Al Señor  
Secretario General  
Consejo Federal de Inversiones  
Incl. (R) Dr. Carlos E. Pajarito  
SE DESPACHO

Tengo el agrado de dirigirme a usted elevando a su aprobación el Informe Final correspondiente al estudio para la "Evaluación Técnica de las Obras para Recuperación y Saneamiento de Tierras en las Islas Lechiguanas".

EVALUACION TECNICA DE LAS OBRAS PARA RECUPERACION Y SANEA-  
MIENTO DE TIERRAS EN LAS ISLAS LECHIGUANAS

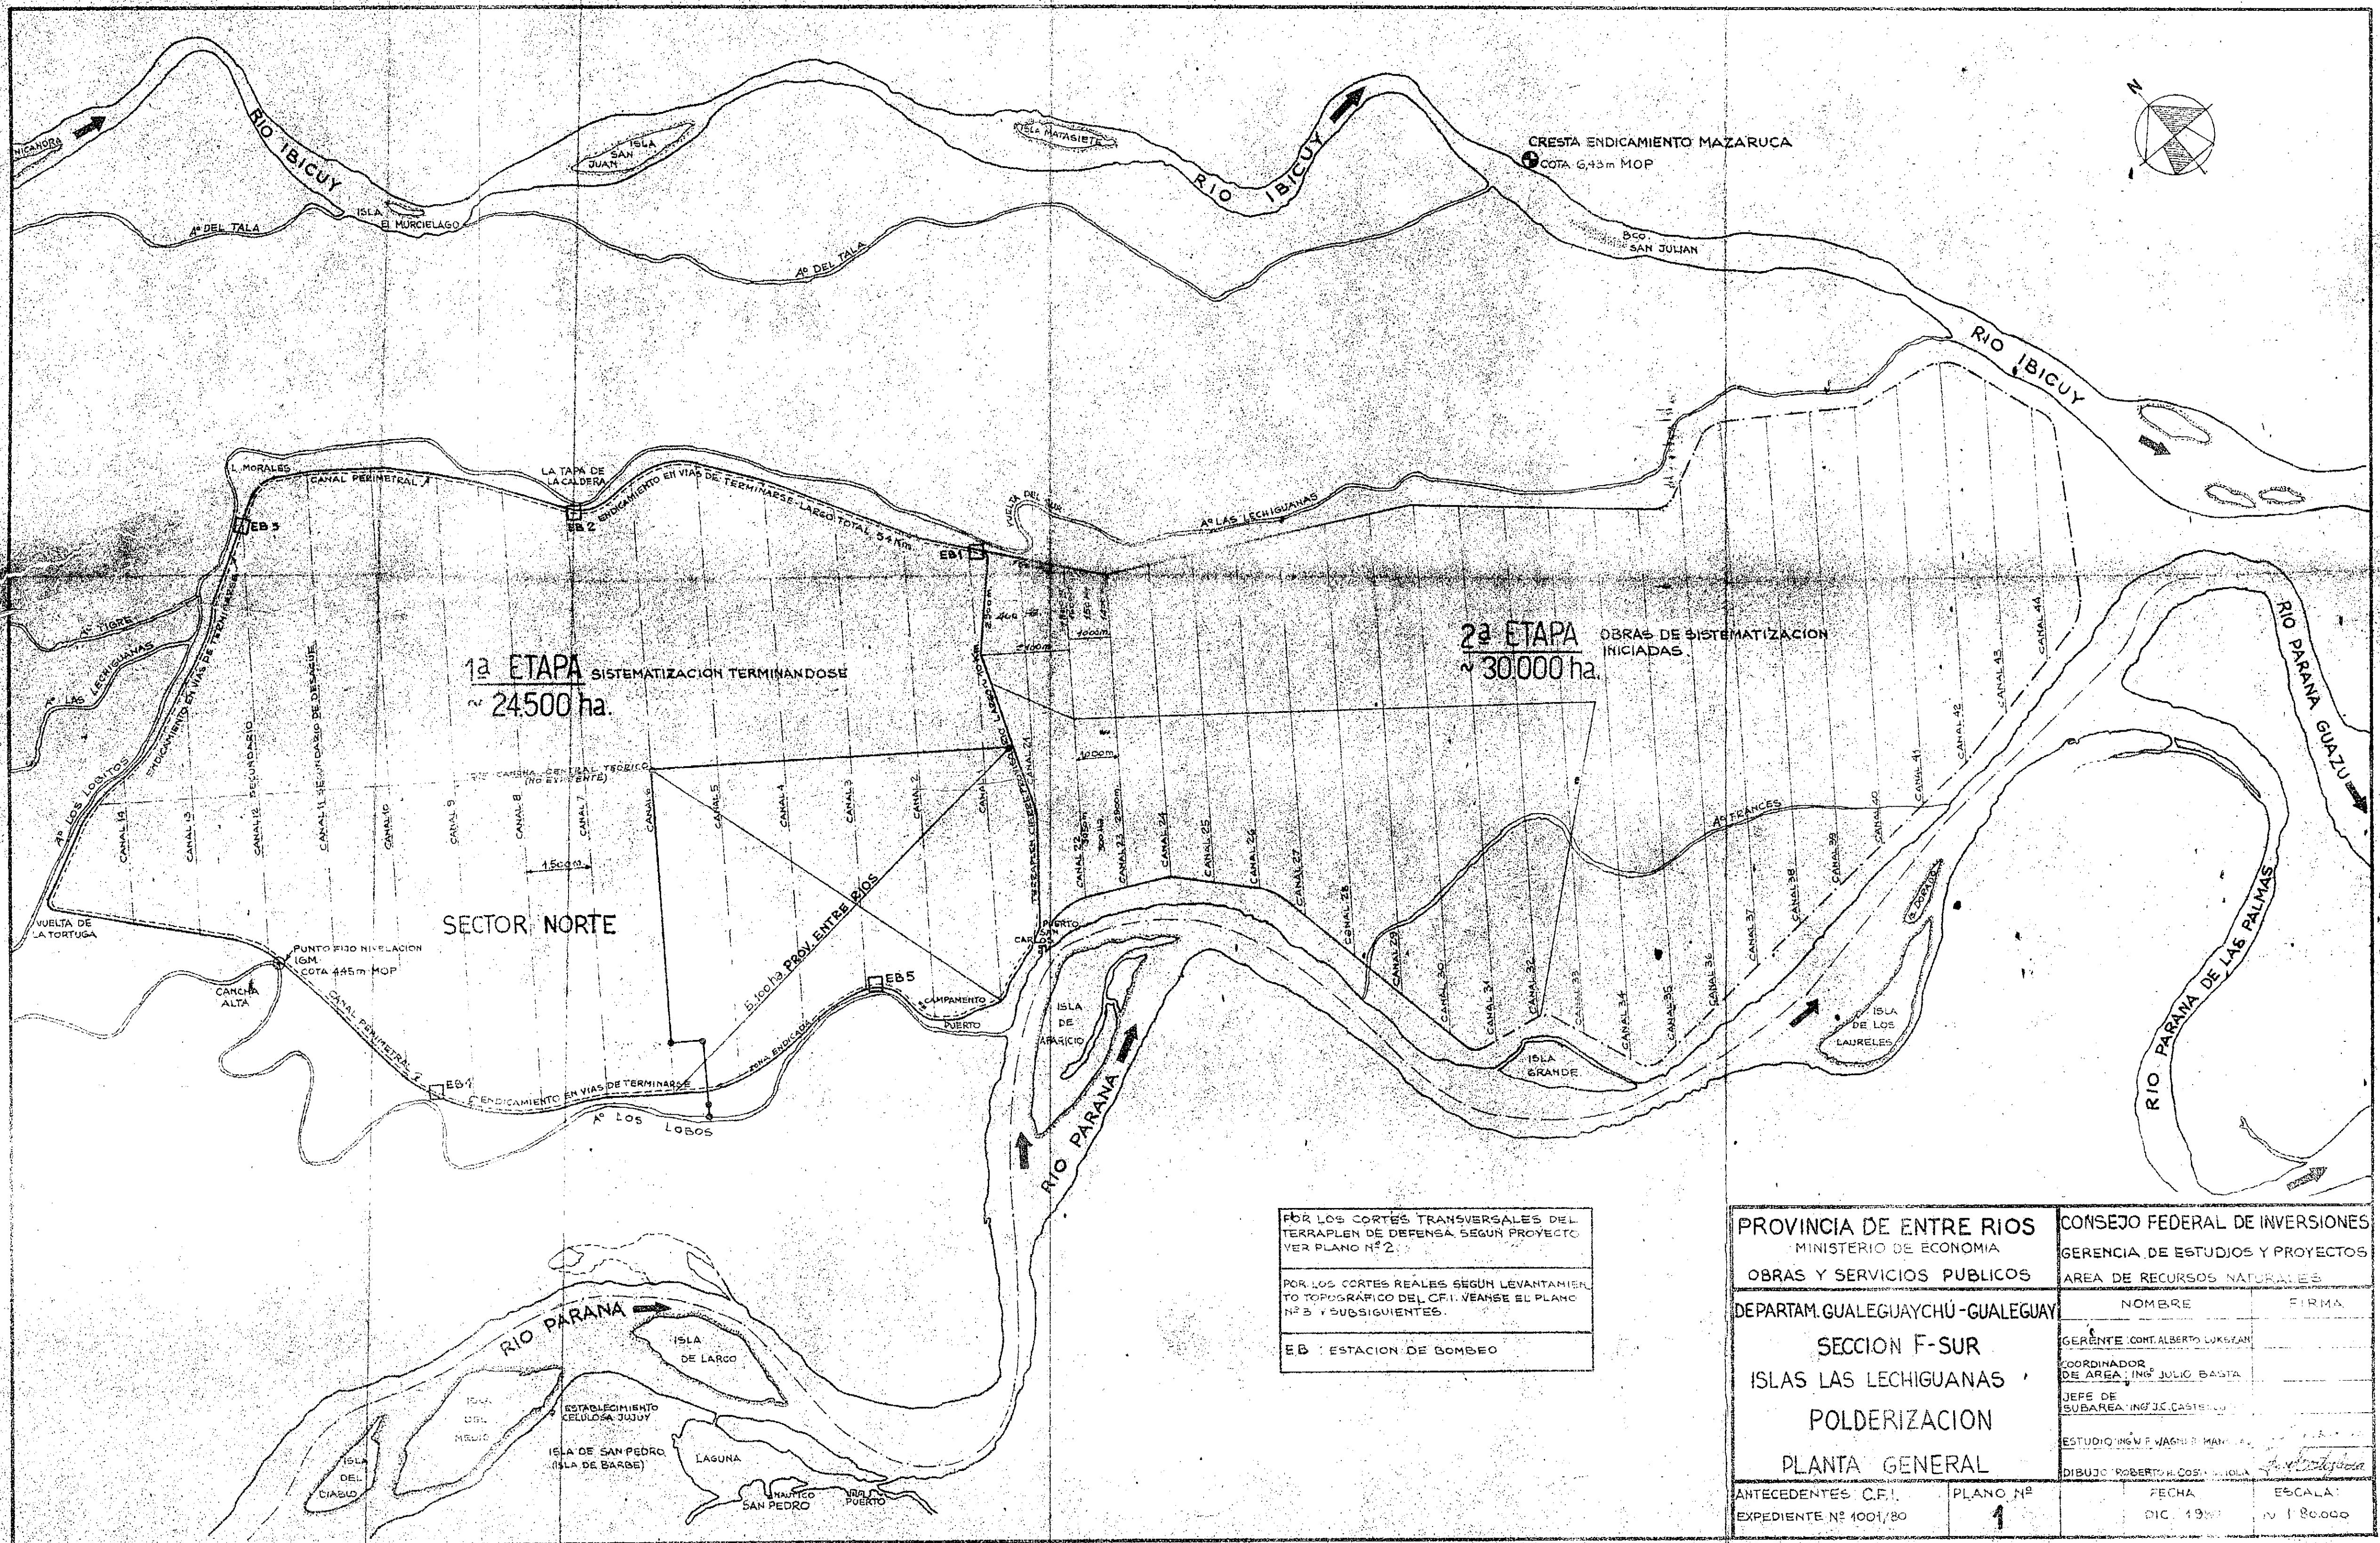
Frente a dicha documentación, el informante deja constancia que La Empresa hizo uso del derecho que le otorgó el Artículo Tercero y optó por la ejecución del terraplén perimetral único, con el coronamiento a la altura de la cota 9,06 m. sobre el cero del Riachuelo (MOP).

La defensa conforma los contornos sud, oeste y norte del polder de la primera etapa (Sector Norte), con un desarrollo perimetral de unos 54 km aproximadamente.

De ejecución prácticamente terminada, dicho sistema está compuesto por 14 canales Secundarios (Ver planos Nos. 1 y 2) y numerosos Terciarios. Frente a la citada cláusula Artículo Segundo, letra c) del contrato, que exige una longitud total de canales no menor de 100 km, pudimos constatar que solamente los 14 Secundarios ya suman unos 94 km de desarrollo. Agregados a dicho valor los Terciarios, llegamos de hecho a un volumen de obra de canales ejecutados varias veces superior a los 100 km comprometidos por la Empresa..

Se encuentran instalados en ubicaciones estratégicamente repartidas sobre el Canal Perimetral (Ver plano N° 1) un total de cinco grupos de motobombas de  $17.000 \text{ m}^3$  por hora de capacidad.

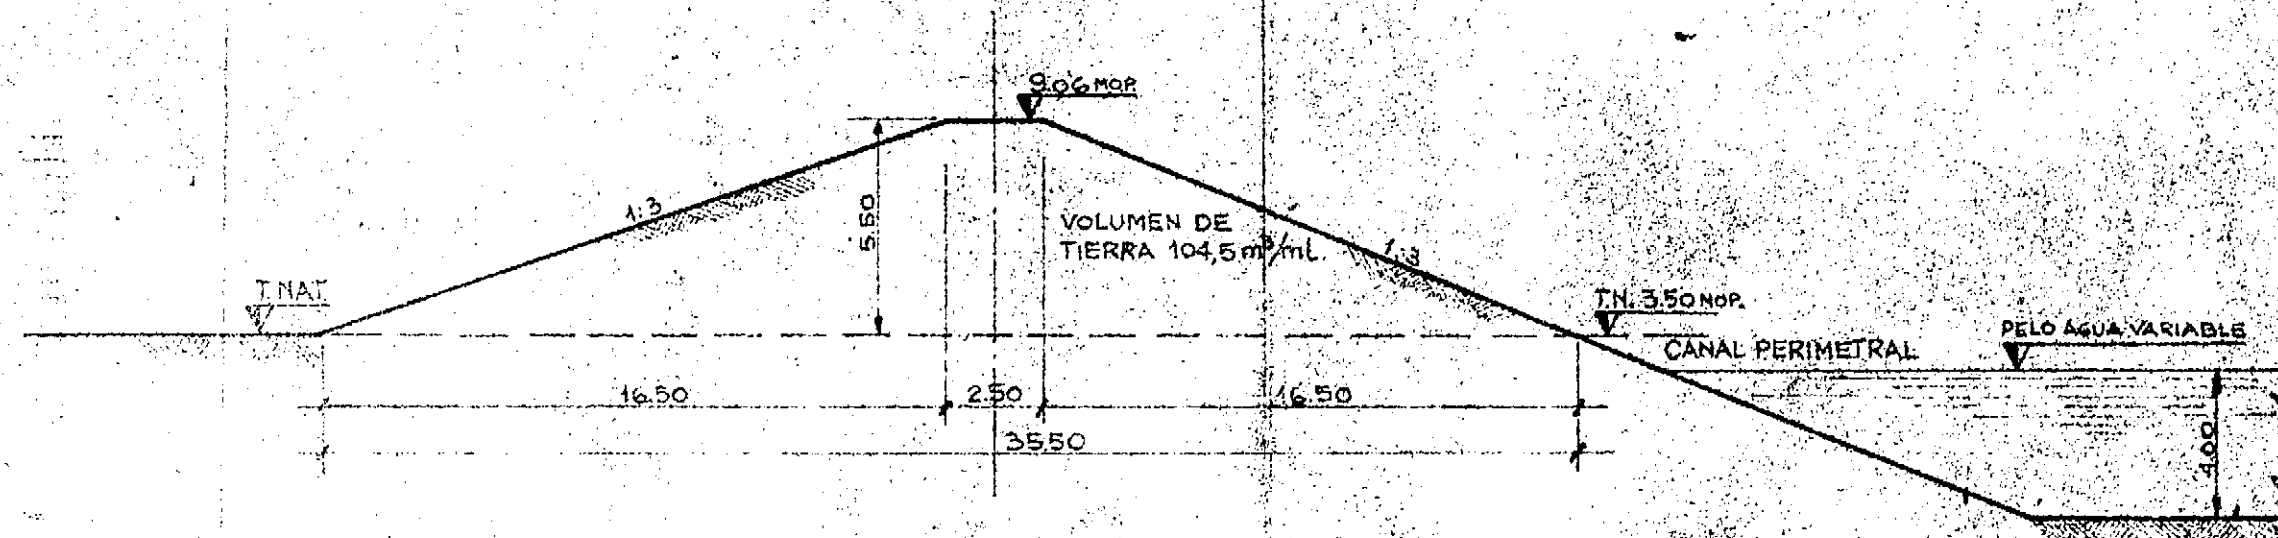
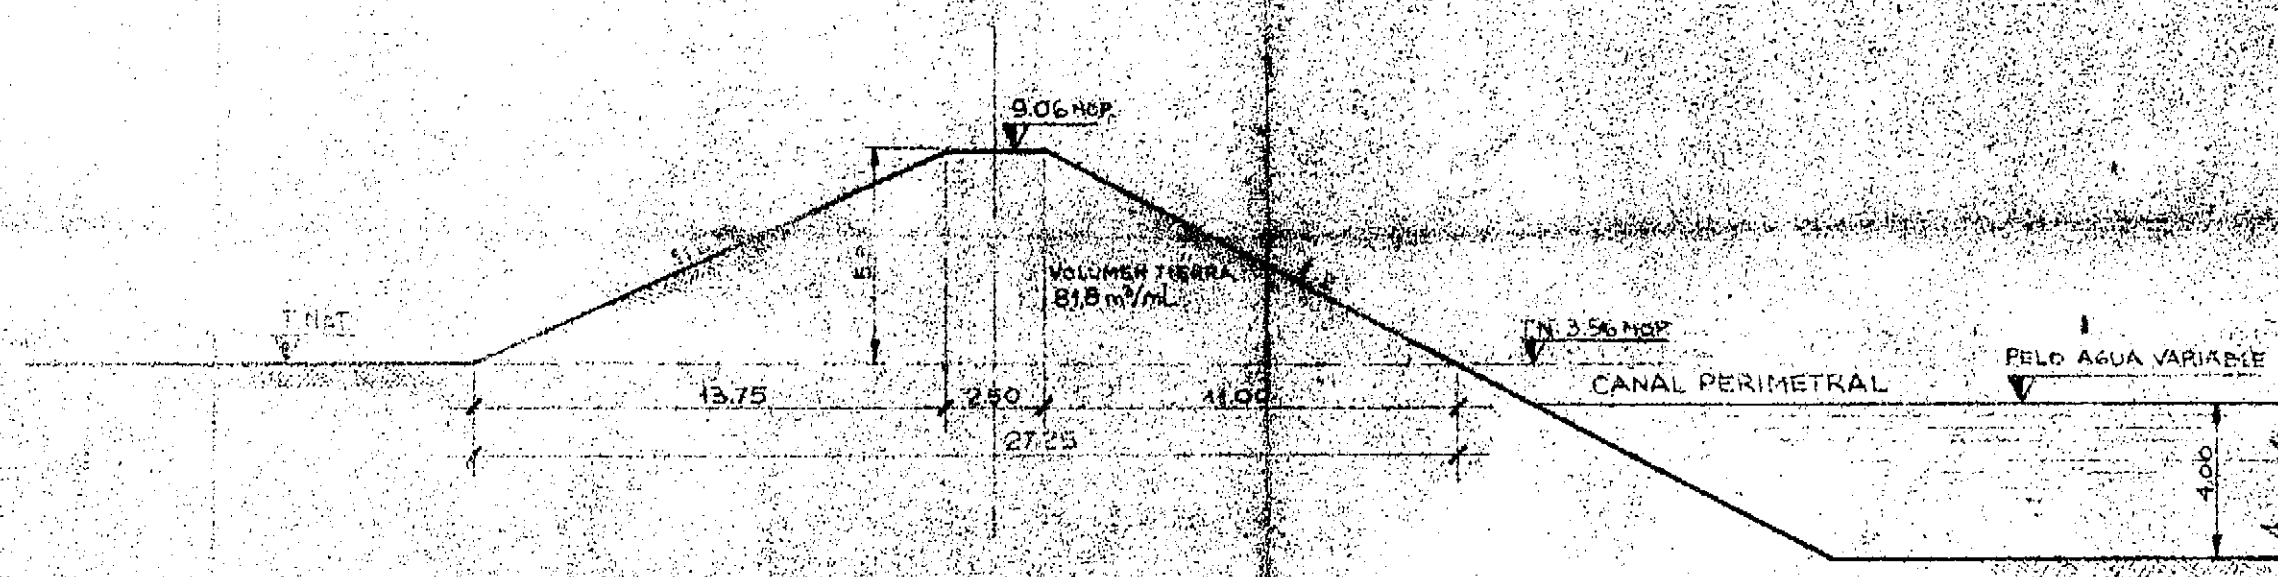
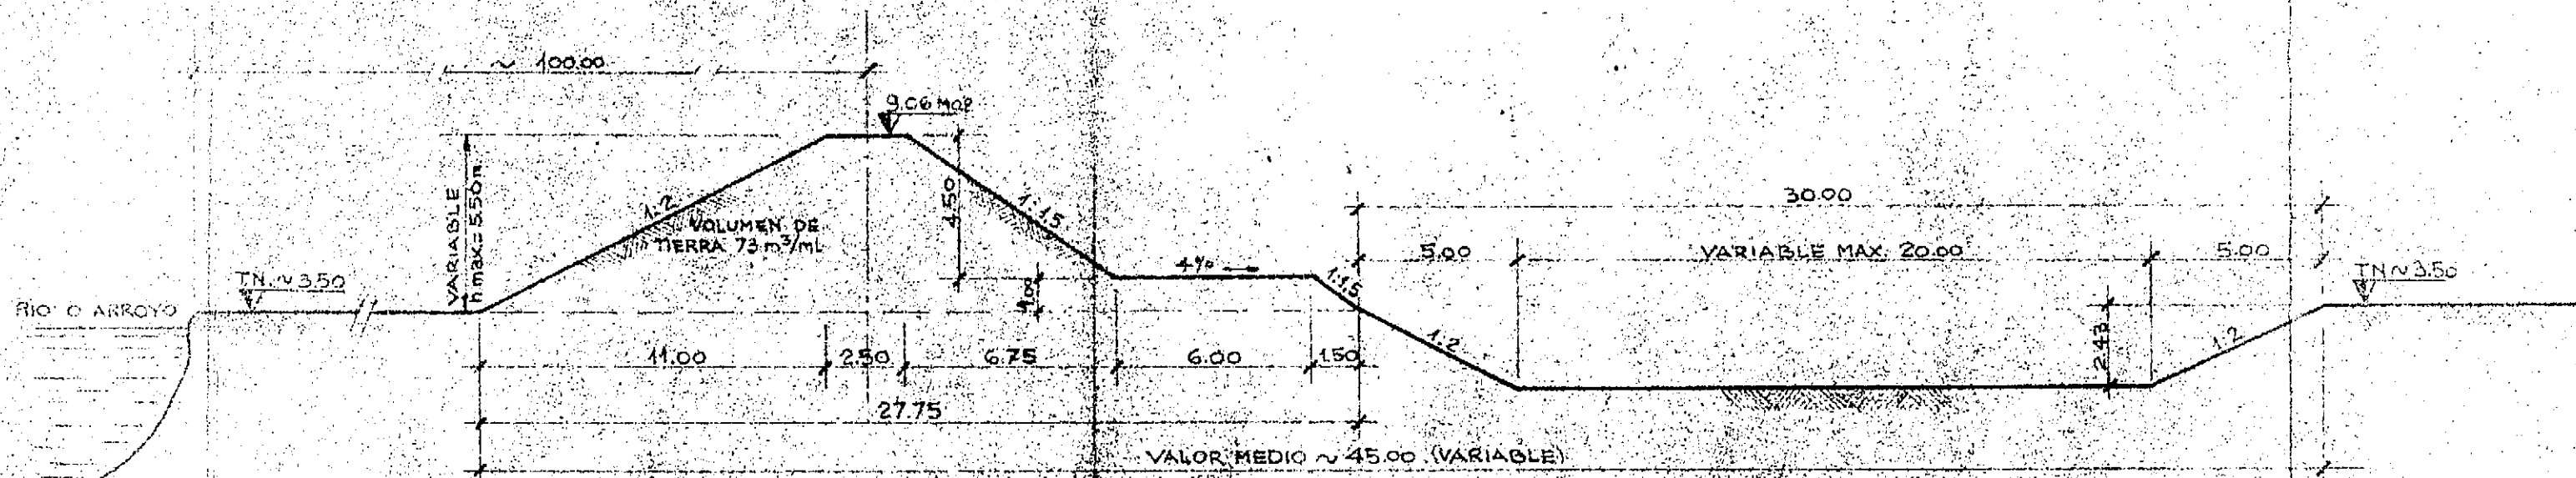
8.1.4. El plano N° 2 demuestra que el volumen del terraplén comprometido de  $73 \text{ m}^3/\text{ml}$  según el plano "B" de 1969, ascendió a  $105 \text{ m}^3/\text{ml}$  con el perfil reforzado máximo.

El aumento de volumen trajo aparejado a la mayor robustez de la sección, otra ventaja adicional por el ensanchamiento de su base, que a la altura de la cota 3,50 m MOP del terreno natural, se extendió de 27,75 m en el proyecto plano "B" a 35,50 m en la defensa de dicho perfil reforzado, o sea la superficie de contacto entre el cuerpo del terraplén y el subsuelo de fundación ganó un 28 % de aumento.

El ensanche de la obra que ocasiona el perfil reforzado máximo de la defensa en comparación con la sección transversal del plano "B" de 1969, alarga los caminos de filtración, tanto dentro del propio cuerpo del terraplén, como los que pueden formarse

El mayor ancho del perfil reforzado máximo de este modo mejora las condiciones de seguridad del cierre, contrarrestando la eventual erosión retrocedida en la zona cerca del pie de la defensa y reduciendo el peligro del sifonaje bajo la fundación.

8.1.8. En el plano N° 2 demostramos tres perfiles transversales del terraplén de defensa (véase también Apartado 7.4.1.):

- a) El perfil del plano "B", Artículo Cuarto del contrato de 1969, construido y demolido.
- b) Los perfiles máximo y mínimo reforzados, aprobados por Decreto N° 1937/78, definitivos y en construcción.

El perfil a) muestra un camino de servicio de 6,0 m de ancho, que intercala una especie de terraza entre el talud seco del terraplén y el canal perimetral del préstamo.

Los perfiles b) enseñan que el lado seco del terraplén presenta un mismo y único talud para la defensa

y el canal perimetral de préstamo, sin dejar espacio para que el talud seco del terraplén descanse en un ensanche horizontal, a la altura del terreno natural aproximadamente y a cierta distancia de seguridad del borde del canal.

Dicha terraza al pie del terraplén, prevista por el perfil original a) de 1969 y suprimida en las secciones reforzadas de los perfiles b), cumple la importante función de estabilizar el talud seco de la defensa, cuando la calidad de la tierra que forma la ladera única con pendiente 1:3 ó 1:2 tiende a producir deslizamientos de la misma por haber sido mojada o saturada por encima de la napa freática normal.

Será prudente tomar esta posibilidad en cuenta, cuando el río se ha mantenido a niveles altos durante un plazo prolongado, dándole tiempo para elevar la napa por encima del terreno natural, dentro del cuerpo del terraplén, y se pretende bajar el nivel del agua en el canal perimetral y el polder en general mediante las cinco bombas instaladas a tal efecto.
